**Baumaßnahme:**                    **Neu-, Um- und Ausbau von Straßen**

**Teilbaumaßnahme:**            **Bushaltestelle Sorenkoppel**

**A B W Ä G U N G S V E R M E R K**

**Abwägung der zur Erstverschickung  
eingegangenen Stellungnahmen**

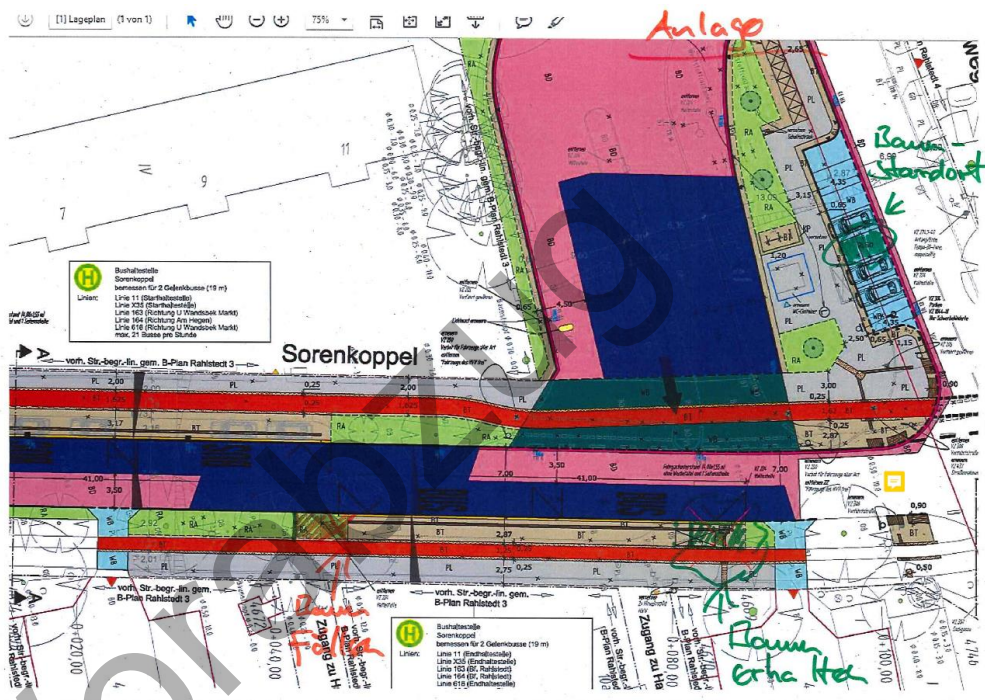
Die Stellplatzreihe am Schimmelreiterweg ist durch einen Baumstandort zu unterbrechen (siehe Anlage).

Die für die Bushaltestelle zur Fällung geplante Linde ist erhaltenswerter als die im Süden der Bushaltestelle stehende Roteiche. Aus diesem Grund sollte zum Erhalt der Linde die Haltestelle nach Süden verschoben werden. Die Roteiche wäre zu fällen (siehe Anlage).

Der Einbau des Hochbordes zur Abgrenzung zu den Grünflächen ist nur möglich, wenn die Wurzelverläufe der vorhandenen Bäume dies zulassen. Dies ist zu prüfen. Gegebenenfalls ist die neue Bordkante vom jetzigen Kantenverlauf so weit abzusetzen, dass keine Wurzelschäden entstehen.

**W/MR:** Gemäß des PK 382 herrscht im Schimmelreiterweg bereits ein hoher Parkdruck. Durch die grundlegende Planänderung der Senkrechtparkstände zur Längsparkständen wird die Anzahl der Parkstände von acht auf sechs reduziert. Dem Hinweis, die Parkfläche durch einen Baumstandort zu unterbrechen, kann somit nicht gefolgt werden.

Eine Verschiebung der Bushaltestelle in Richtung Süden wird in die Planung übernommen. Die Lage wird optimiert. Die zur Fällung geplante Linde bleibt demzufolge erhalten und die Roteiche wird stattdessen gefällt.

**W/MR:** Im Bereich der Grünflächen sind Tiefbordstein 8/20 cm geplant. Aus Baumschutzgründen kann auf den Tiefbordstein in Teilbereichen verzichtet werden. Die Festlegung erfolgt vor Ort während der Bauausführung.

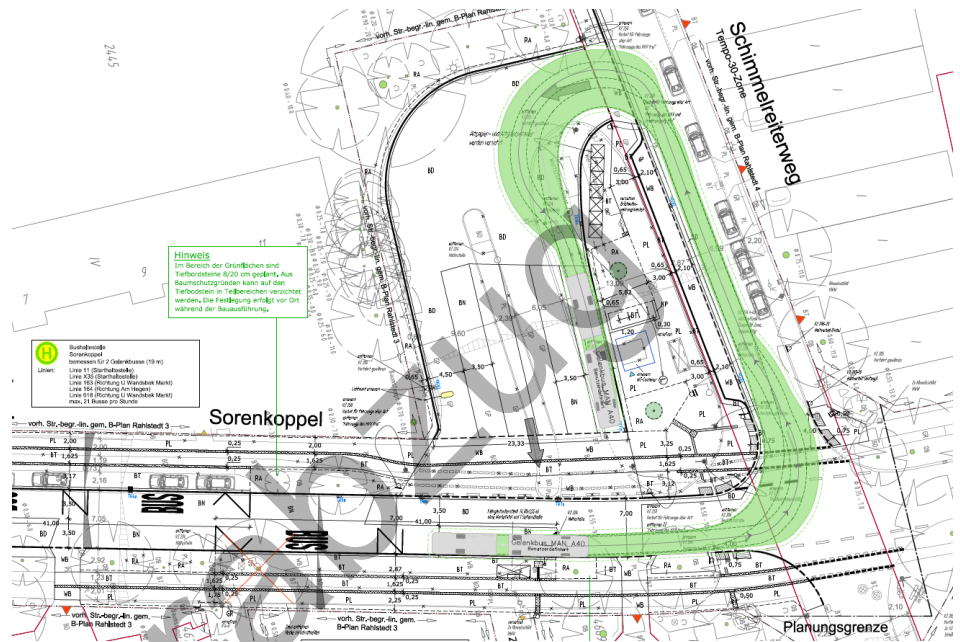
Um die Kehre wie in der Vorzugsvariante dargestellt anfahren zu können, muss sichergestellt werden, dass im Schimmelreiterweg in Fahrtrichtung Westen mindestens auf der rechten Seite auf rd. 50 m bis zur Zufahrt in die Buskehre das Parken und Halten von Pkws unterbunden wird. Um den Betriebsablauf sicher zu stellen erbiten wir entsprechende Anordnungen von der zuständigen Straßenverkehrsbehörde.

**W/MR:** Die Stellungnahme wird berücksichtigt. Grundsätzlich besteht hier keine Notwendigkeit ein Halteverbot auf rd. 50 m bis zur Zufahrt in die Buskehre im Schimmelreiterweg in Fahrtrichtung Westen auf der rechten Seite anzuordnen, sondern nur im Bereich der Einmündung der Sorenkoppel in den Schimmelreiterweg bis zur Grundstückszufahrt (ca. 8,00 m). Nach Prüfung der Schleppkurve kann eine gute Befahrbarkeit durch einen Gelenkbus sichergestellt werden.
